Modulo per la presentazione delle osservazioni per i piani/programmi/progetti sottoposti a procedimenti di valutazione ambientale di competenza statale

ID: Codice procedura (ID_VIP/ID_MATTM): 12691

“Progetto di un impianto eolico denominato “Pitigliano” ubicato nei comuni di Pitigliano (GR) e Sorano (GR) costituito da 20 (venti) aerogeneratori di potenza nominale 7,0 MW per un totale di 140,0 MW con relative opere connesse ed infrastrutture indispensabili”

IMMAGINE n. 7 Mappa della intervisibilità degli impianti eolici elaborata dall'Associazione nazionale Amici della Terra. La mappa non è aggiornata comunque rende molto bene dell'enorme impatto visivo creato dal cumulo degli impianti.

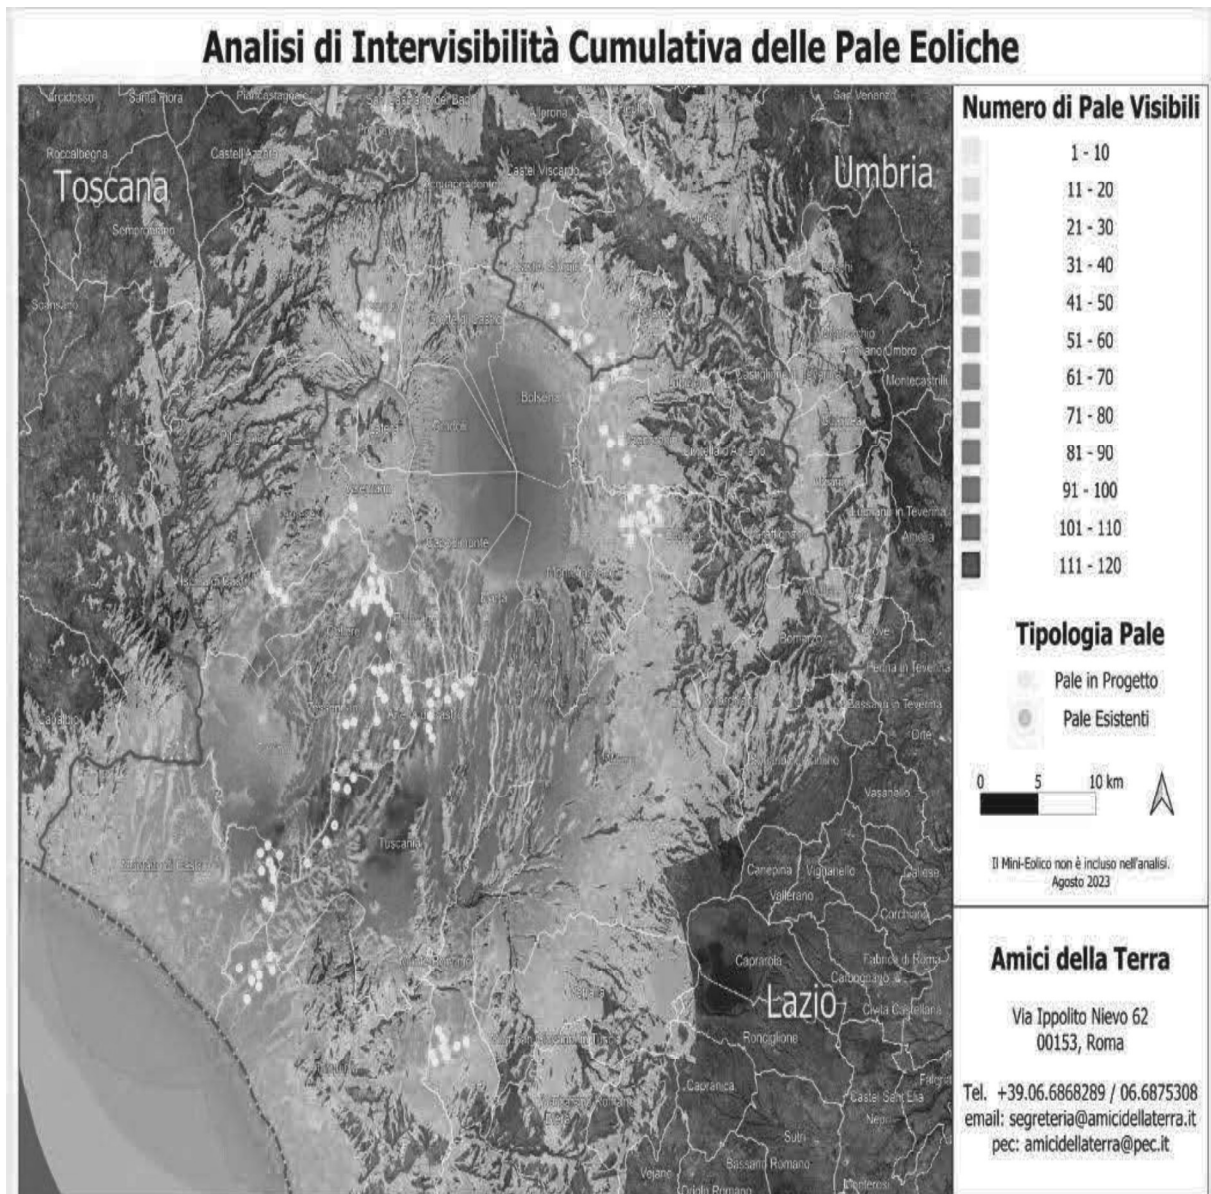
Se agli impianti eolici rappresentati qui sopra che non comprendono sia l'impianto eolico Pitigliano e le altre 14 pale del progetto eolico in verifica amministrativa sempre nel territorio di Pitigliano si aggiungono i migliaia di ettari (7000 fin'ora) di territorio occupato dagli impianti fotovoltaici e agrivoltaici e dalle altre tipologie appare chiaro il numero spropositato degli impianti FER nella bassa toscana e nella Tuscia.
